CIRCULAR NO. 1

**RESPUESTA A CONSULTAS AL PLIEGO DE CONDICIONES
GERENCIA DE ABASTECIMIENTO-DIRECCIÓN DE RECURSOS**

CON RELACIÓN AL PROCESO DE EXCEPCION POR URGENCIA NO. EDEESTE-MAE-PEUR-2022-0001. COMPRA DE MATERIALES ELECTRICOS DE URGENCIAS, realizamos formalmente las respuestas a las consultas realizadas por los distintos oferentes interesados en este proceso.

C-25AA "Terminal tipo pin bimetálico, 2 agujeros para conector 4/0"

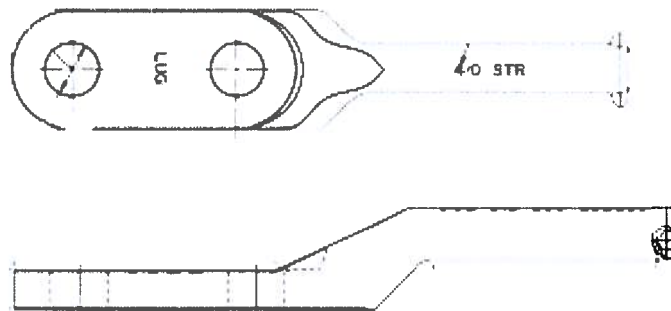
35- En la Plantilla de Datos Garantizados C-25AA sobre el Termin T/PIN Bimet 2 Aguj P/ Conect 4/0, la misma contiene una foto de referencia que no coincide con lo descrito en dicho documento. Apreciamos la aclaración.

La imagen es referencial y la misma corresponde al material requerido.

En cuanto a la PDG en el punto #15 indica un Diámetro conector cuña #465AWG ES UN ERROR en la planilla, rango correcto es 4/0.

El material que hace referencia la PDG "C-25AA" es un "TERMINAL TIPO PIN BIMETÁLICO PROVISTO DE DOS (2) AGUJEROS Y UN VÁSTAGO CON UN DIÁMETRO para conector cuña 4/0". El vástago de este terminal será sujetado por un conector cuña 4/0 y su otro extremo derivará un conductor 4/0. (Ver PDG)
